まちづくり条例に基づく報告書

該 当 条 文	☐ 第 2 5 条 (大規模土地取引行為) ☐ 第 2 6 条 (大規模開発事業) ☒ 第 3 6 条 (中規模開発事業) ☐ 第 4 8 条 (適用除外) ☐ そ の 他 ()
土地所有者	住所 1 : 東京都千代田区大手町 2 丁目 1 番 1 号 氏名 1 : 株式会社ゴールドクレスト 住所 2 : 横須賀市小川町 11 番地 氏名 2 : 横須賀市上下水道事業管理者
土地の所在	鎌倉市台三丁目 666-1 の一部、662-1 の一部、662-3 の一部、662-5、722-4 の一部、722-12、758-3、759-3
面 積	9,997.66 m ²
報 告 内 容	・ B 棟テラスを中止いたします。 ・ B 棟の高さ及び平面寸法を変更いたします。 ・ B 棟の高さ変更に係る方針については、別添のとおり ・ F・G・H 棟を中止いたします。 ・ A・B・C・D 棟の配置について、開発区域境界線からの離隔距離を以下の通り変更いたします。 A 棟 : 750 mm→1525 mm、B 棟 650 mm→1,150 mm、 C 棟・D 棟 : 750 mm→1450 mm ・ 什器を変更いたします。 ・ 駐輪場の仕上げを礎石舗装からアスファルト舗装へ変更いたします。

B 棟プレハブの高さ変更について

※青字：高さ 株式会社 i r o d o r i 一級建築士事務所 一級建築士 国土交通大臣登録 第335363号 一色博貴 一級建築士事務所 神奈川県知事登録 第18475号	訂正	特記	図面内容	日付 2024.09.02	図面内容	図面番号
			(仮称) みんなのスタジアム 2.0		土地利用方針図 新旧対照図	
				縮尺 1/1000(A3)		区分

株式会社 irodori 一級建築士事務所 一級建築士 国土交通大臣登録 第335363号 一色博貴 一級建築士事務所 神奈川県知事登録 第18475号	訂正	特記	図面内容 (仮称) みんなのスタジアム 2.0	日付 2024.08.27 縮尺 1/100(A3)	図面内容 予定建築物の立面図 (B棟) 新旧対照図	図面番号 04
						区分

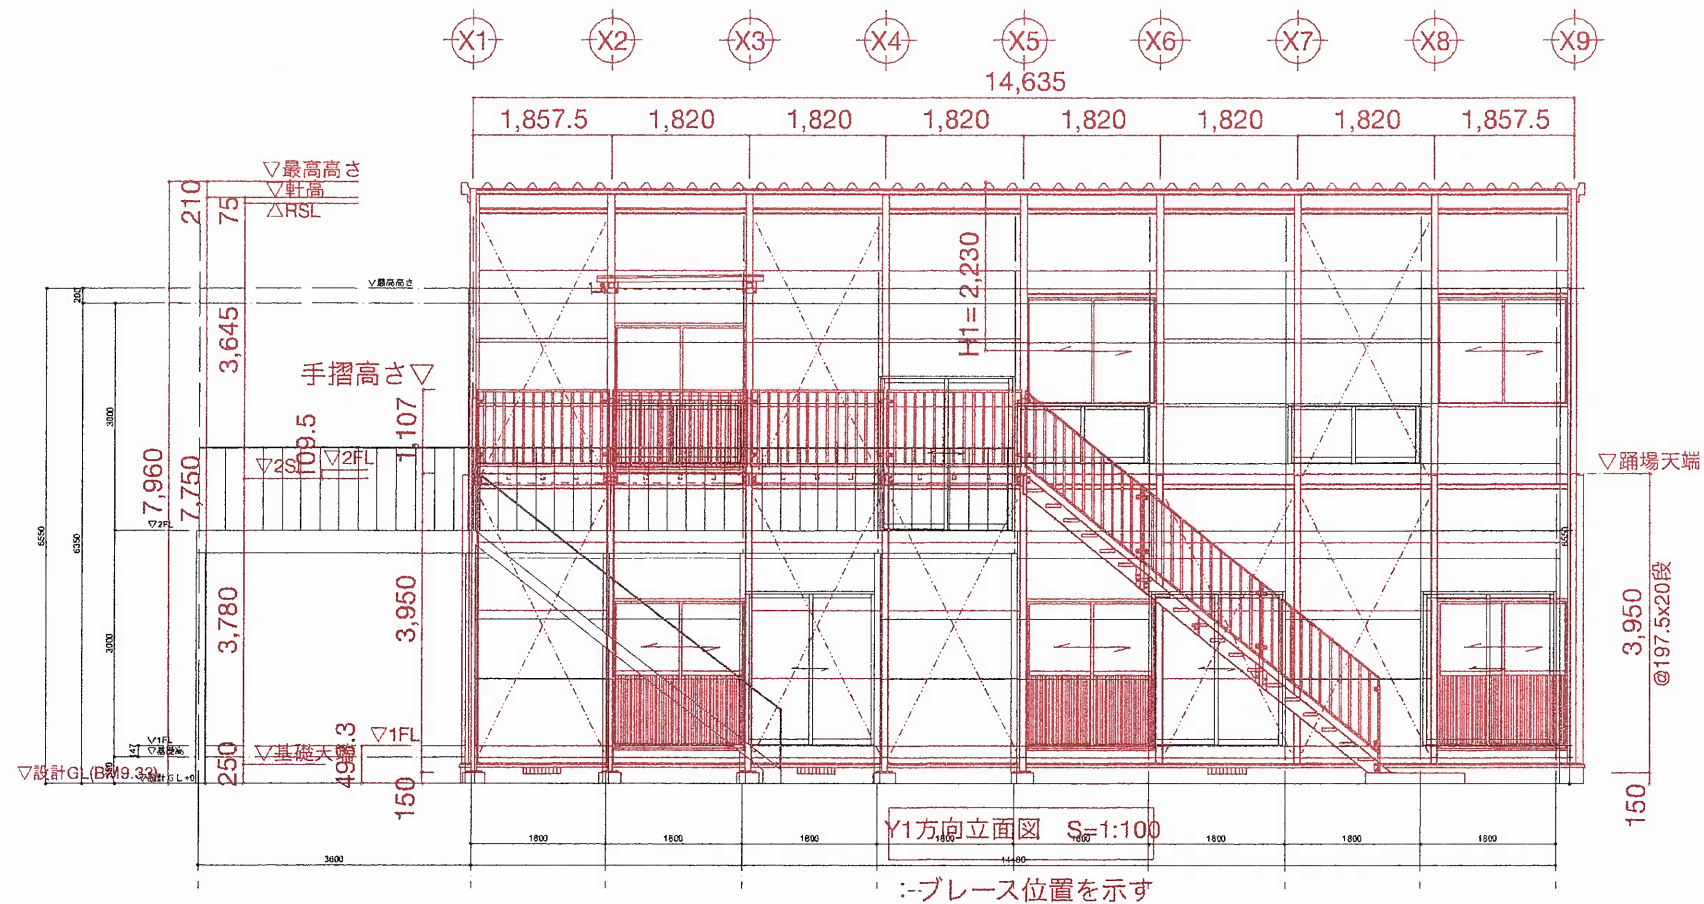
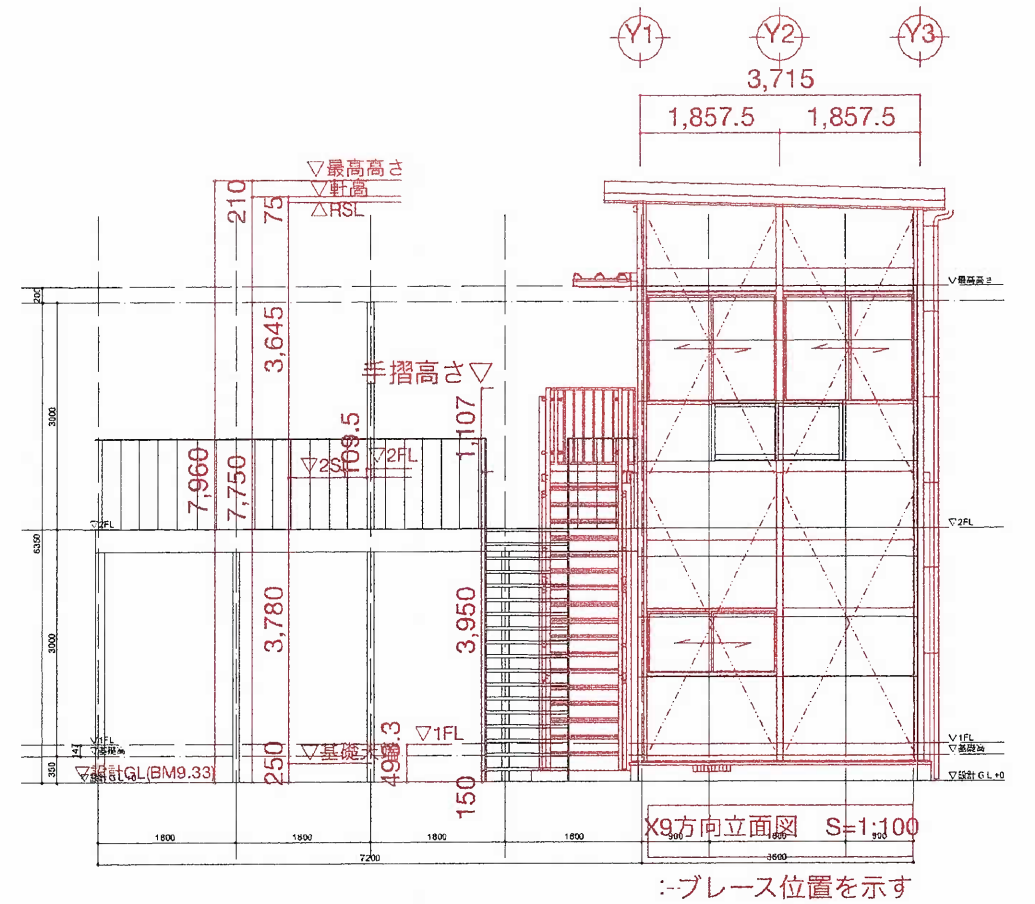
プレハブメーカーの変更に伴い、B 棟の最高高さが 6,550mm から 7,960mm に変更となりました。B 棟は 2 階建てで、最高高さは 7960mm となっておりますが、日影規制の対象には該当しない建築物となり、近隣への建築基準法における影響は生じないものと判断しています。
